改善箇所説明図

大型観光バスにて、電装品制御 ECU のプログラムが不適切なため、

改善措置の内容

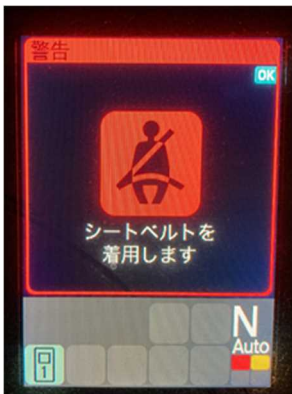
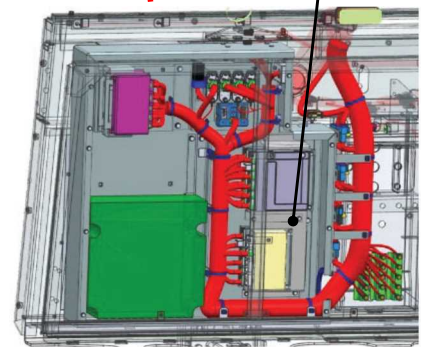
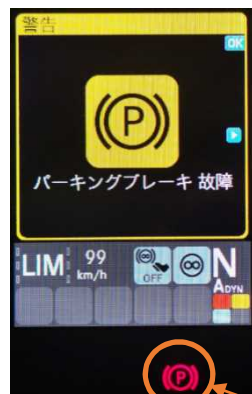
- ① 駐車ブレーキを解除しても、駐車ブレーキの作動状態を正しく表示しない場合があるほか、制動灯、車両側面のターニングナルランプ、番号灯、EZGO(坂道発進補助装置)、ヒルホルダ等が機能しなくなるおそれがある。
- ② シートベルトを外した状態であっても、『シートベルト着用警告』のポップアップメッセージが表示されない。

全車両、電装品制御 ECU のプログラムを対策品に書き換える。

注 : □ は対策品のソフトウェアに書き換える部品を示す。

識別 : 作業完了車には、診断ツール接続コネクタ付近に白色ペイントを塗布する。
